木更津市末吉線の設計変更について

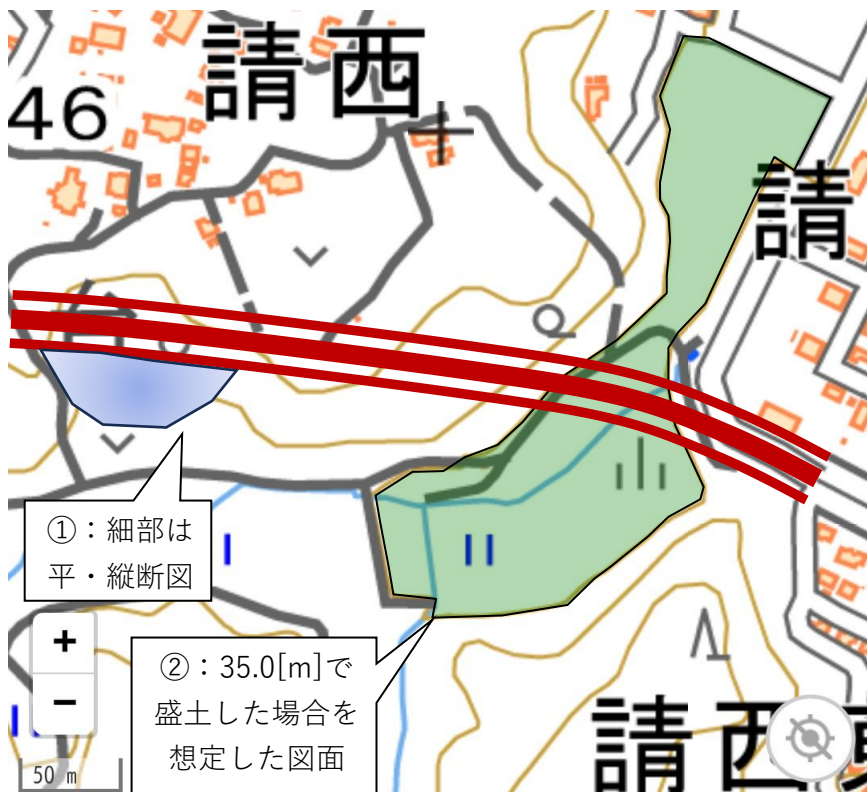
途中の盛土擁壁区間（下図①）：盛土擁壁を堤体付き盛土に変更する

請西東接続部（下図②）：地権者の理解を得て窪地を埋めて擁壁を減らす

- ①工区外搬出土量が減少し交通事故やCO2発生量が抑制される
- ②沿道の土地利用が可能になり経済の活性化が期待される
- ③構造物の減少で将来的な維持補修の費用が軽減できる
- ④保全された緑地側での圧迫感が減少される
